GRUNDIG

**SERVICE
INFORMATIONEN
1999**

Inhaltsverzeichnis

Figur 1

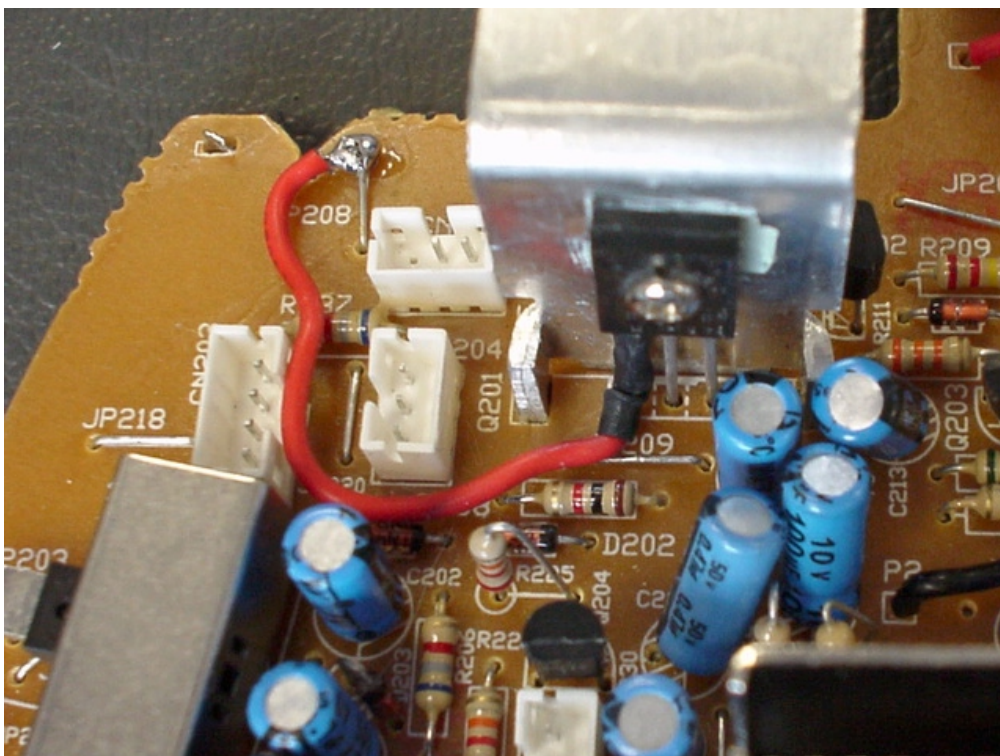
Die Kontakte (7-5) des Schalters SW 201B bekommen Schmorspuren und haben keinen Durchgang.

Am Schaltkontakt steht die Spannung sowohl für das CD- Servosystem als auch den Audioleistungsverstärker.

Den Emitter von Q 201 direkt mit der Spannungsversorgung verbinden. Der Schalter dient lediglich zur Steuerung des Basisstromes, der sehr viel kleiner als der Emitterstrom ist. Fig. 1

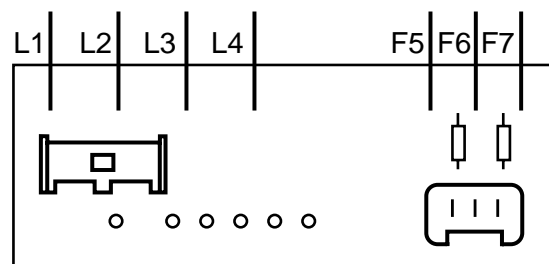
Die in Geräten mit o.g. Chassis eingesetzten Bildröhren A 68 ESF 002x11, A 68 ESF 002x011 (ohne Coating) und A 68 ESF 202x11, A 68 ESF 202x011 (mit Coating) sind nicht mehr lieferbar. Diese Röhren sind mit den als Ersatz gelieferten A 68 ESF 002x111/A 68 ESF 202x111 nicht voll kompatibel.

- geänderte Jochanschlüsse:

Die Anschlüsse der Ablenkeinheit für die neuen Bildröhren A 68 ESF 002x111 und A68 ESF 202x111 sind aus folgender Abbildung (Abb.1) ersichtlich.

- L1 - rote Joch-Anschlussleitung (horizontal)
- L2 - schwarze Joch-Anschlussleitung (horizontal)
- F5 - grüne Joch-Anschlussleitung (vertikal)
- F7 - weiße Joch-Anschlussleitung (vertikal)

A 68 ESF 002X11 A 68 ESF 202X11	A 68 ESF 002X111 A 68 ESF 202X111 Eine vorhandene Möwenentzerrungsplatte entfällt. - Die Joch-Anschlußleitungen werden direkt angelötet (Abb. 1).
A 68 ESF 002X011 A 68 ESF 202X011	A 68 ESF 002X111 A 68 ESF 202X111 Keine Änderung Die Bildröhre nach Abb. 1 anschließen

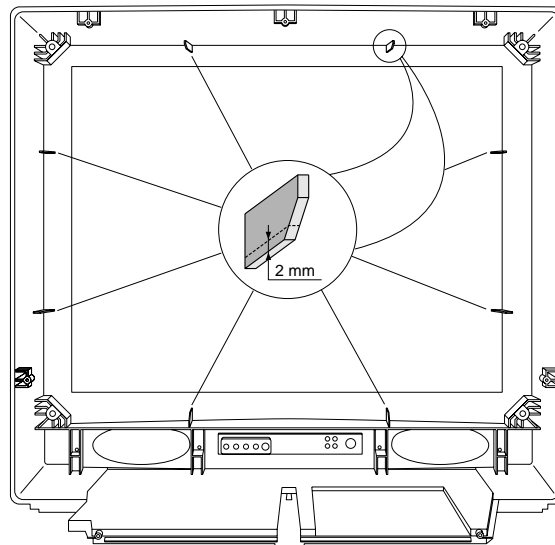
Die in o.g. Geräten eingesetzten Bildröhren A80 EFF 002X11 (ST 84-796/9 TOP/LOG) und A 80 EFF 002X42 (M 84-210/8 IDTV/LOG, M 84-210/8 A IDTV/LOG) sind nicht mehr lieferbar. Diese Röhren sind mit den als Ersatz gelieferten A 80 EFF 272X11 / A 80 EFF 272X43 mechanisch nicht voll kompatibel.

Durch die geringfügig größeren Außenmaße, stößt die Röhre an den Fixierrippen im Gehäuse an. Daher müssen beim Röhrentausch diese Rippen um ca. 2 mm gekürzt werden (siehe Skizze).
